Anmodning om tilsynssag til Ankestyrelsen — Det kommunale tilsyn

Aarhus Kommunes opgørelse af anvendelsen af rammen på ca. 20 mio. kr. i VVM-tilladelsens vilkår 7 for Giber Ringvej

Giber Ringvej Gruppen (GRG)

B1, Letbane-volden — udsnit af bilag 61 ved Oddervej og letbanen (Bro nr. 16), hvor GRGs høringssvar udpegede volden (bilag 22, s. 4). Kortet navngiver ikke de røde arealer og angiver ikke, hvilket af dem der er letbanevolden.

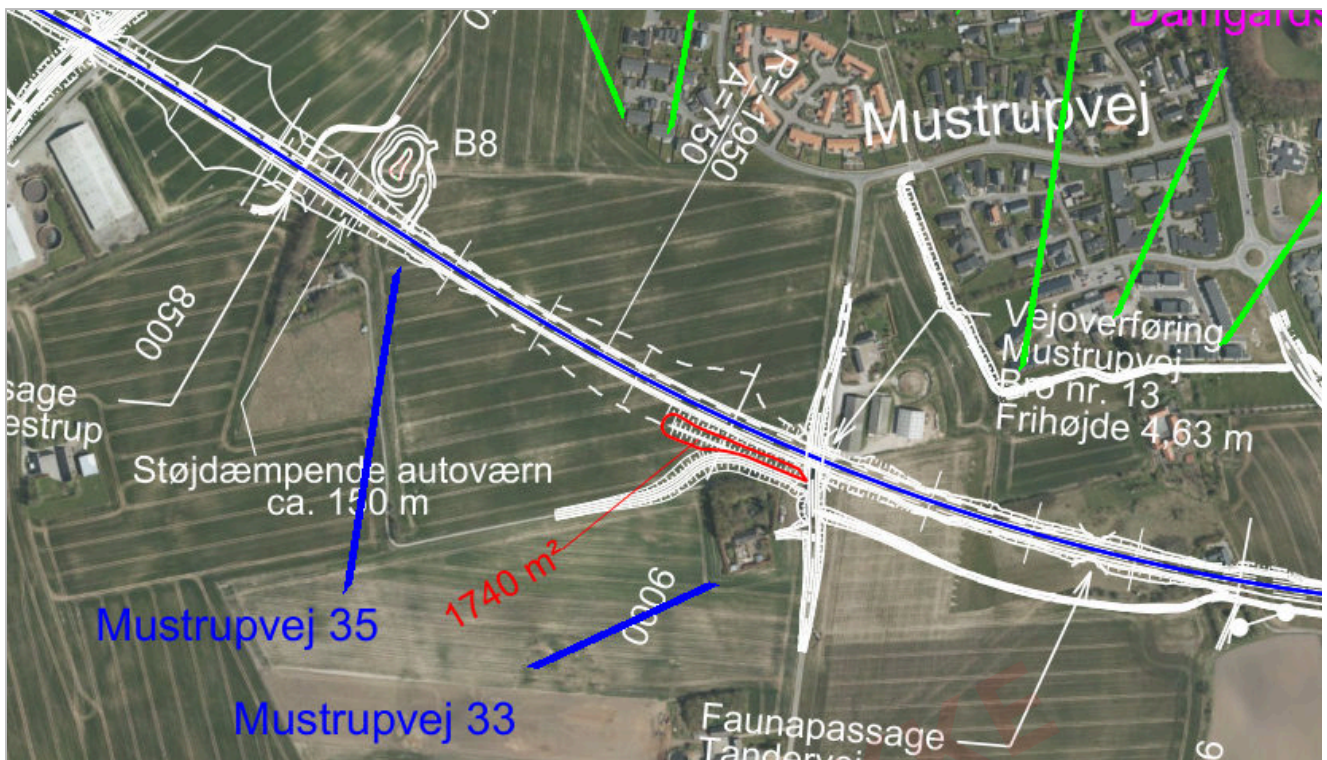
Tiltag	Rådgiverens erkendelse
B1. Letbane-volden i Beder	"Det er korrekt at letbanevolden ikke er et støjtiltag. Der er søgt en VVM-ansøgning, men det har ikke noget med støj at gøre" (bilag 22, s. 5). Bekræftet i marts 2026: "Dette er korrekt" (bilag 16c, s. 3)
B2. Mustrupvej-volden	"Det er korrekt at der ikke er en landzonetill[a]delse, da volden/adgangsvejen er en del af projektet for at skabe adgang til ejendomme" (bilag 22, s. 5)
B3. Testrup-volden	"Rambøll har ikke lavet ansøgningen, så hvis ansøgningen ikke indeholder støj er det korrekt at den ikke skal medtages" (bilag 22, s. 6). Skærpet i marts 2026: " Den er ikke anlagt som støjvold " (bilag 16c, s. 4)
B4. Kølsmosevej/Ingerslevvej	"Det er korrekt at landzonetilladelsen ikke indeholder støj" (bilag 22, s. 6)

Marts 2026-tilkendegivelserne fremgår af [bilag 16c, s. 3–4](#). Ingen af forbeholdene er gengivet i det sammenfattende notat, kommunen fremsendte som sit officielle svar.

B2, Mustrupvej-volden — udsnit af bilag 61 ved vejoverføringen ved Mustrupvej (Bro nr. 13). Det røde areal syd for vejen er påtegnet 1740 m².

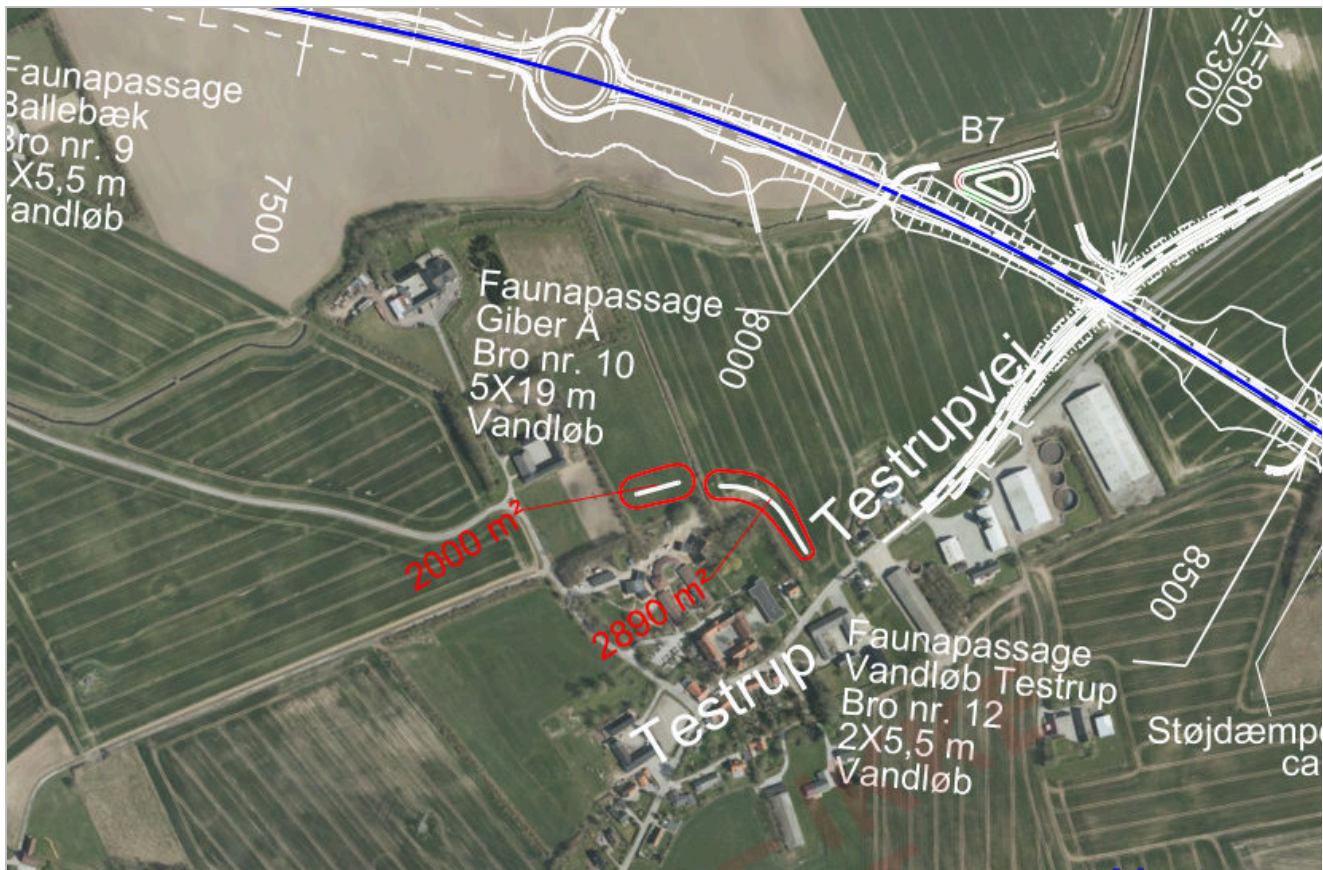
B2 hører efter rådgiverens egen forklaring til basisprojektet. Et anlæg, der er *"en del af projektet for at skabe adgang til ejendomme"*, er hverken supplerende eller øget støjdæmpning; det er en del af det, byrådsbeslutningen betegner som det, der *fastholdes*. Der gøres ikke gældende noget om anlæggets lovlighed i øvrigt.

B3, Testrup-volden — udsnit af bilag 61 ved Testrup, hvor kortet markerer to røde arealer syd for vejen.

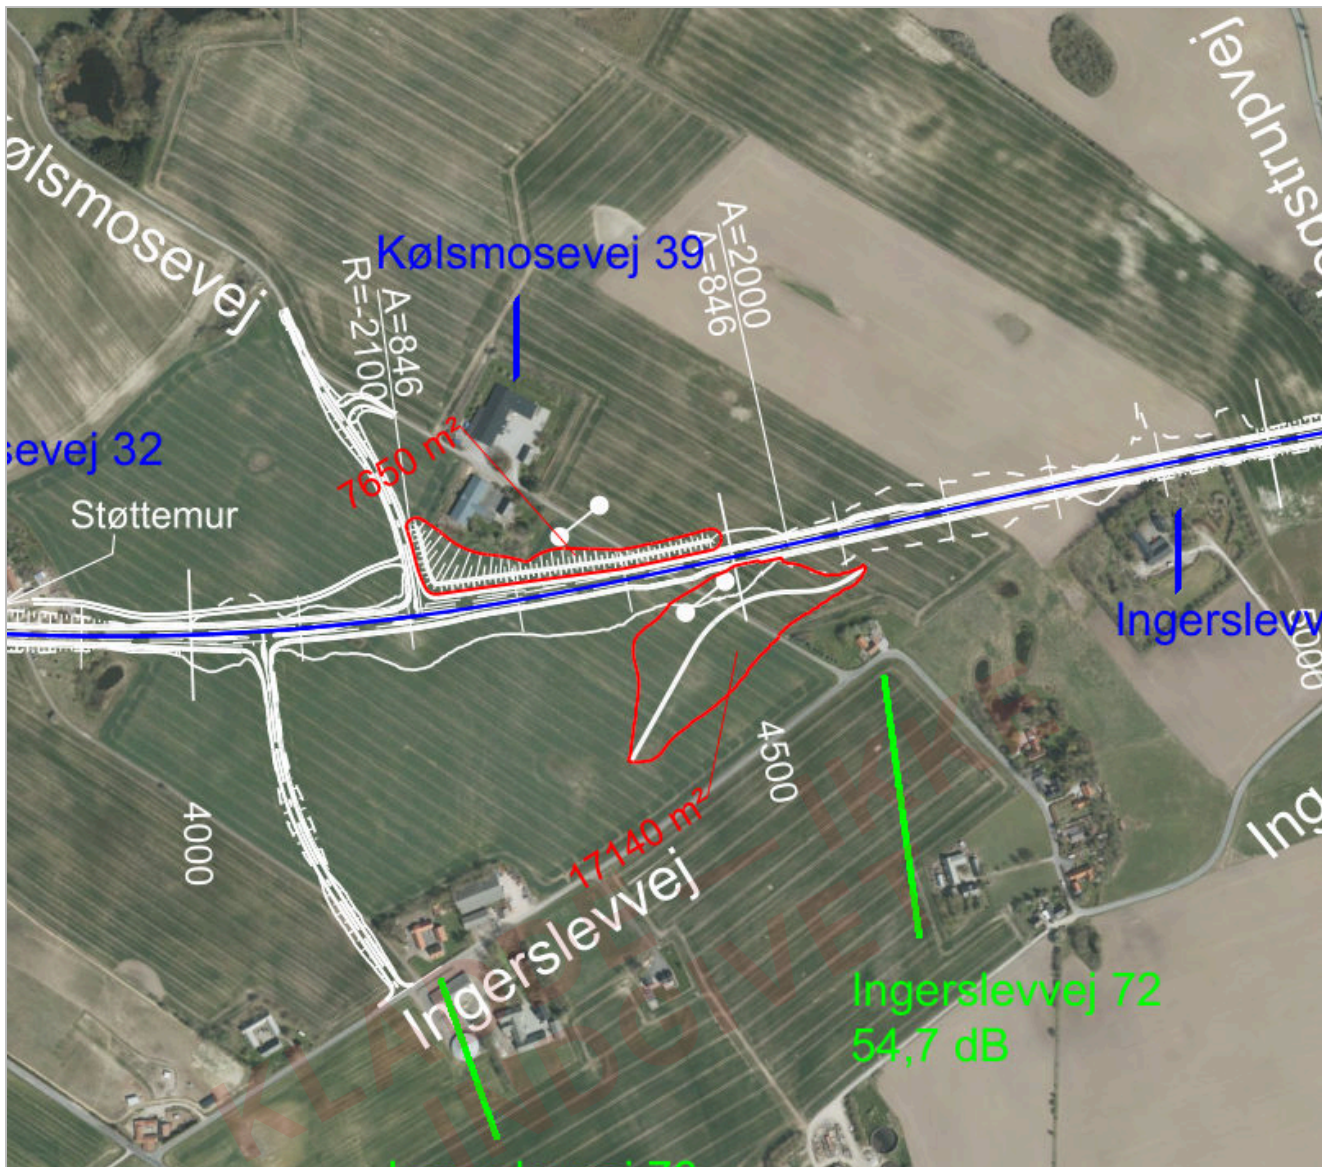
B3 er godkendt med en begrundelse, der ikke angår støj. Anlægget ved Testrup Højskole er med-delt landzonetilladelse den 24. marts 2021 til "etablering af bakker ved Testrup Højskole på Tingskovvej 12". Efter det for GRG oplyste nævner tilladelsen ikke støj, men begrunder med udsynet: "Vi har herud-over lagt vægt på, at bakkerne/volden vil medvirke til, at der fra højskolen ikke er direkte udsigt til Beder-Bering vejen." Det svarer til Rambølls senere tilkendegivelse om samme anlæg: "Den er ikke anlagt som støjvold."

Forholdet er forelagt forvaltningen som spørgsmål C4 i afklaringsnotat 2 af 8. april 2026 — "jordvoldene er godkendt med henblik på at afskærme udsynet til vejen (visuel afskærmning, ikke støj). Er volden et støjtiltag?" — jf. bilag 12, s. 4. Spørgsmålet er ikke besvaret.

B5, Nymarks Allé — udsnit af bilag 61 mellem Tandervej og Nymarksvej. Det lange røde areal nord for vejen er påtegnet 18210 m².

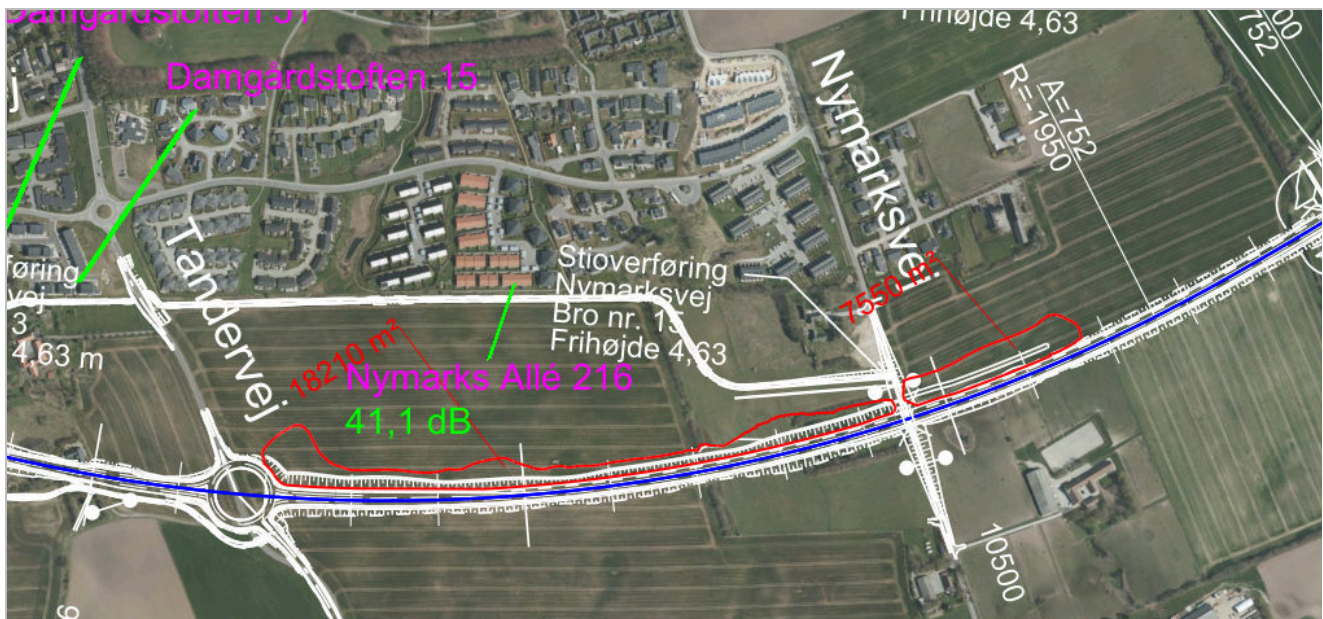
Langs nordsiden af vejen mellem Tandervej og Nymarksvej er jorden hævet ca. 1 meter over terræn på en strækning af ca. 750 meter. Kommunen har givet to forskellige forklaringer på, hvad anlægget er.

I 2019 blev det ansøgt og godkendt som støjvold. Rambøll ansøgte den 1. maj 2019 på Aarhus Kommunes vegne om landzonetilladelse til "en støjvold Mellem Tandervej og Nymarksved ved Mårslet", jf. bilag 32, s. 5. Tilladelsen gengiver ansøgningens beskrivelse af anlægget, jf. bilag 32, s. 1:

Kommunen meddelte tilladelsen den 27. maj 2019 og lagde herved udtrykkeligt vægt på støjhensynet. Formålet angives som "at begrænse støjpåvirkningen af omkringliggende ejendomme", og i begrundelsen anføres, "at der er tale om en støjvold, der nedbringer støjen fra vejanlægget på de nærliggende bebyggelser." At der er tale om samme anlæg, fremgår af ansøgningens Figur 1, hvor volden er indtegnet langs sydsiden af boligbebyggelsen ved Nymarks Allé fra Tandervej til Nymarksvej — samme strækning og samme skråningsanlæg 1:10, som Rambøll i 2026 betegner dyrkningsskråninger.

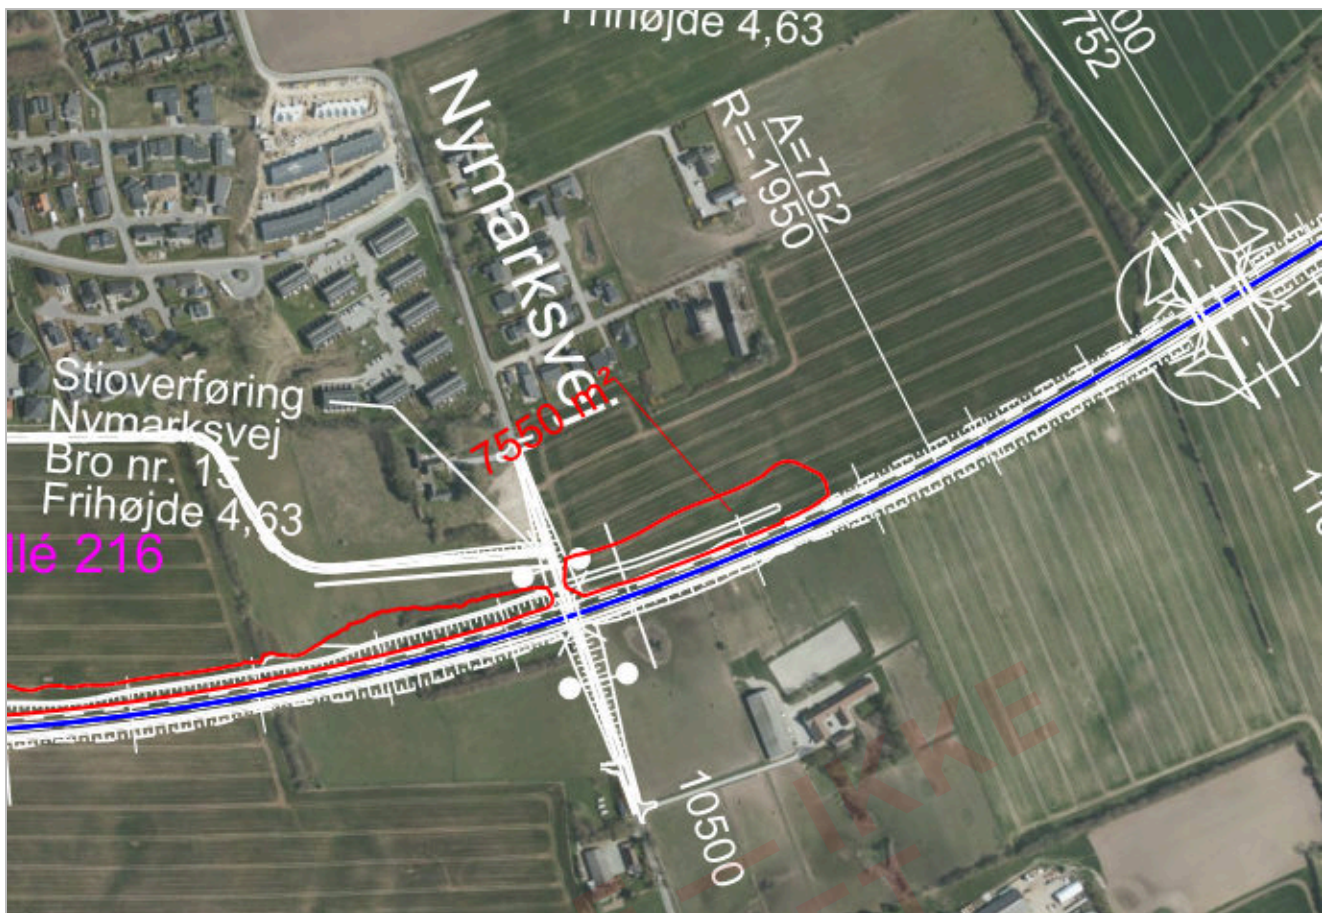
Det, der bestrides. Det bestrides ikke, at anlægget er etableret, at det har en vis støjmæssig virkning, eller at en støjvold hensigtsmæssigt kan udformes med flade skråninger, så arealet efterfølgende kan dyrkes — en sådan udformning tjener netop tillige **vilkår 2's** krav om landskabelig tilpasning. Spørgsmålet er ikke, hvad anlægget kaldes, men om det er dokumenteret som den **supplerende** ("øgede") støjdæmpning, vilkår 7 kræver. Det er det ikke:

- **Prisen er ikke udskilt, og den beregnede virkning er kortets laveste.** Anlægget indgår i opgørelsen over rammens anvendelse som en af de volde, der samlet er anslået til ca. 18,5 mio. kr. Hvor stor en del af beløbet det udgør, er ikke oplyst. Virkningen er derimod beregnet: Rambølls effektkort af 29. juli 2019, jf. **bilag 10c**, viser ved Nymarks Allé en ændring i støjniveauet i kortets laveste interval, mellem 1 og 2 dB, og fladen når kun ind over de sydligste boliger.

- **Virkingen falder hovedsagelig på åbent land.** Samme effektkort viser, at den beregnede effekt i altovervejende grad falder på åbent land, og at skråningen er anlagt, hvor vejen i forvejen er ført ned i terrænet og dermed allerede afskærmet. Boligbebyggelsen længere mod vest — mellem Tandervej og Mustrupvej, hvor vejen ligger hævet — er ikke tilgodeset. Vilkår 7 kræver netop "*øget støjdæmpning ved boliger ... ved Mårslet*". Indvendingen angår tiltagets **placering**, ikke størrelsen af dets virkning.
